SERVICE INFO – FAG 0026

Jauna dizaina putekļu aizsargs

Rezerves daļu maiņa - Samontētā riteņa gultņa sastāvdaļa 566283.H195 aizstāts ar 566283.01.H195

1. attēls: Putekļu aizsarga dizains ir mainīts

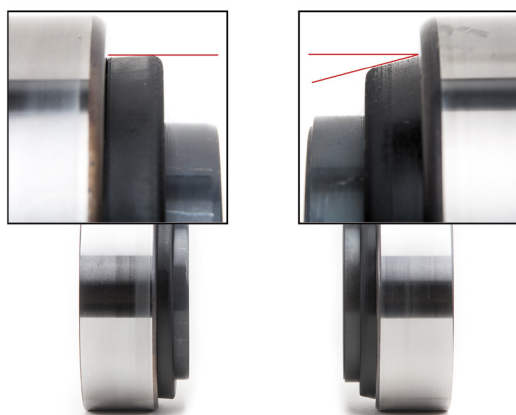
Uzstādot samontētās riteņa gultņa sastāvdaļas ar rezerves daļu numuru 566283.H195, putekļu aizsargs uz dažām riteņu rumbām var savērtties. Sliktākajā gadījumā savērties putekļu aizsargs var izraisīt gultņa deformāciju, tādā veidā apgūtinot riteņa rumbas griešanos, vai novērstu to griešanos vispār.

Tieši tāpēc ir izstrādāts modificēts putekļu aizsargs (skatīt 1 attēlu).

2. attēls: Jaunā versija (566283.01.H195)

Šīs tehniskās modifikācijas rezultātā, rezerves daļas numurs 566283.H195 ir aizvietots ar 566283.01.H195.
